Mission régionale d'autorité environnementale  
**Grand Est**

**Avis sur le projet d'exploitation  
du Parc éolien des Hauts Chemins 2  
à Esley et Valfroicourt (88)  
porté par la société Neoen**

n°MRAe 2024APGE2

Nom du pétitionnaire	Neoen
Communes	Esley, Valfroicourt
Département	Vosges (88)
Objet de la demande	Demande d'autorisation environnementale de construire et d'exploiter un parc éolien de 5 aérogénérateurs et 3 postes de livraison.
Date de saisine de l'Autorité environnementale	20/11/23

Figure 6: Axes de migration des oiseaux

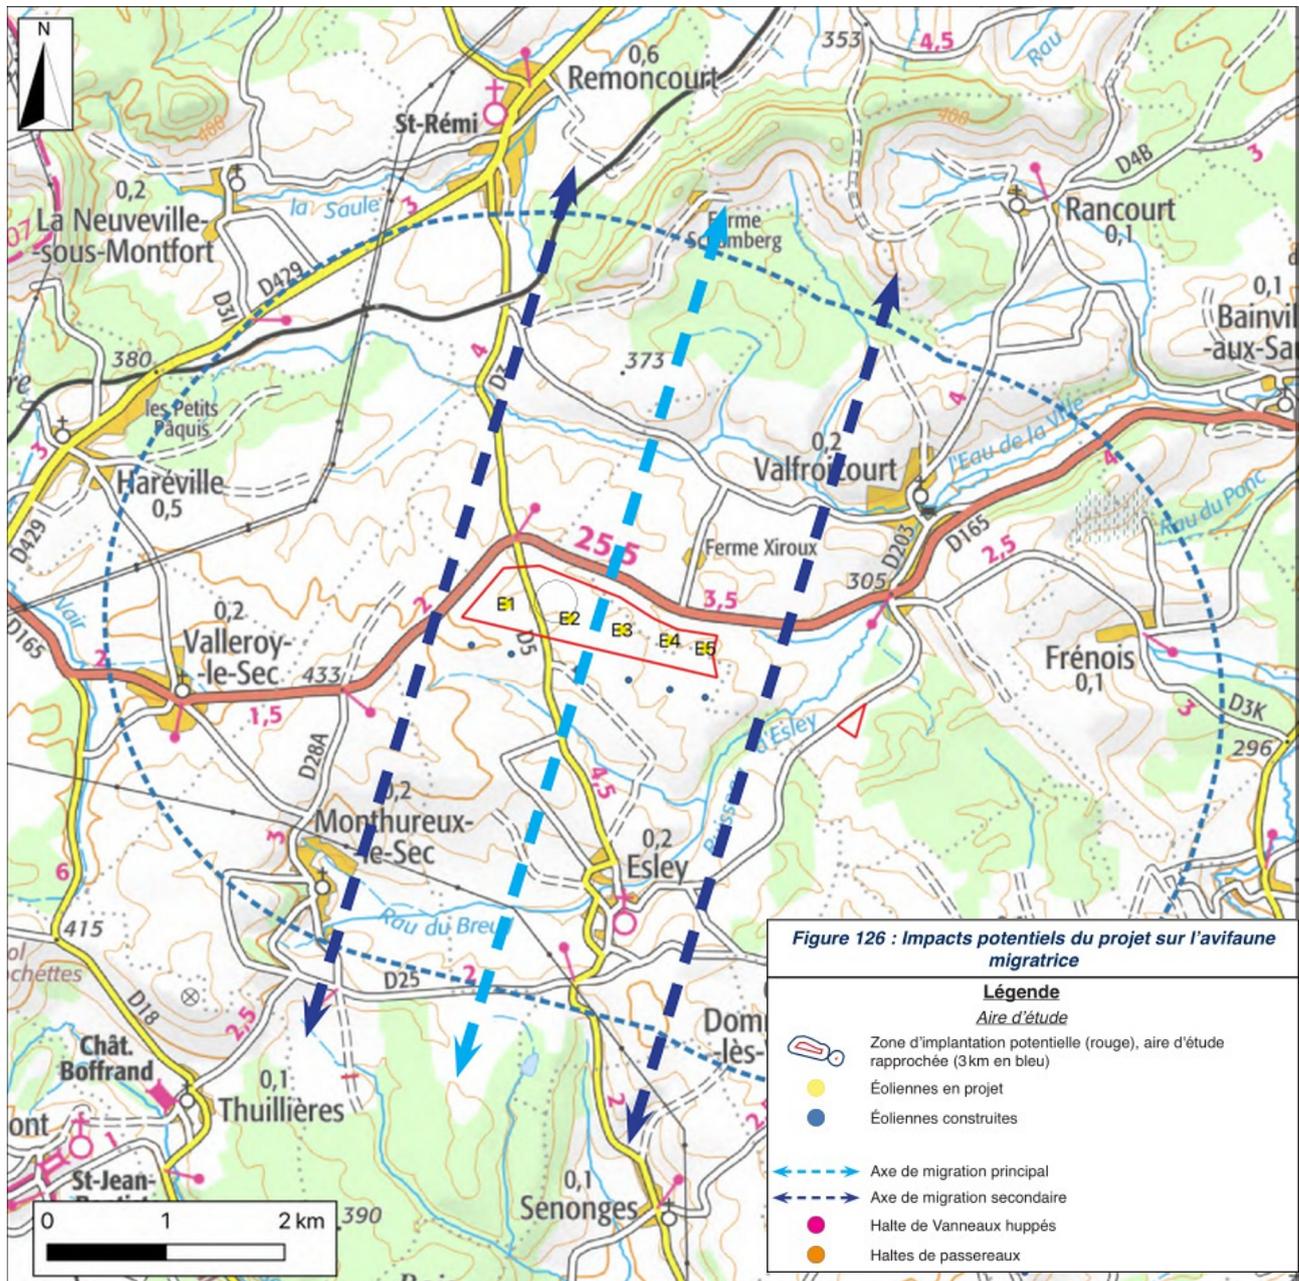
perpendiculairement à l'axe de migration des oiseaux mis en évidence par l'étude d'impact (voir figure 6), ce qui accroît considérablement l'impact du pôle éolien sur les oiseaux migrateurs, tant en termes d'effet barrière que de risque de collision.

L'étude d'impact ne contient pas d'analyse comparative de sites possibles. De plus, les 4 variantes d'implantation étudiées prévoient toutes un positionnement des éoliennes perpendiculairement à l'axe des migrations. L'Ae considère que l'étude des solutions de substitution raisonnables requise au titre de l'article R.122-5 II 7° du code de l'environnement est incomplète et que le dossier ne démontre pas que le projet retenu correspond à la solution de moindre impact environnemental.

**L'Ae recommande au pétitionnaire de compléter l'étude d'impact avec une analyse comparative de solutions de substitution raisonnables en termes de choix de site et de démontrer que le projet retenu correspond à la solution de moindre impact environnemental.**

***Figure 10: Photomontage du parc éolien des Baumes (sans le parc des Hauts Chemins 2)  
(source : lesbaumes.projet-eolien.com)***

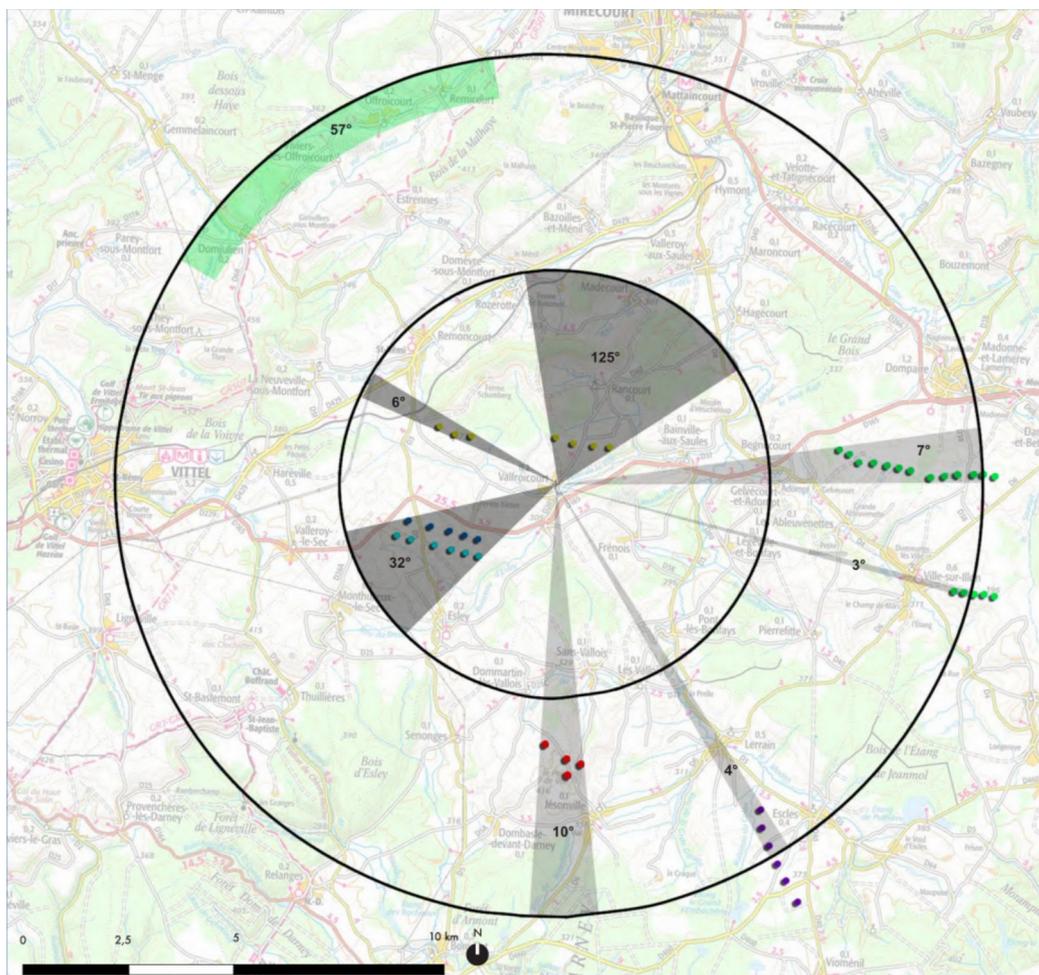
Baumes à Valfroicourt, Rancourt et Remoncourt porté par RWE Renouvelables France, alors les impacts du projet vont se cumuler avec ceux de ce parc éolien depuis certains points de vue, notamment depuis le col du Poirier (voir figures 9 et 10).

***L'Ae recommande au pétitionnaire de compléter l'étude d'impact avec des photomontages tenant compte du parc éolien des Baumes.***
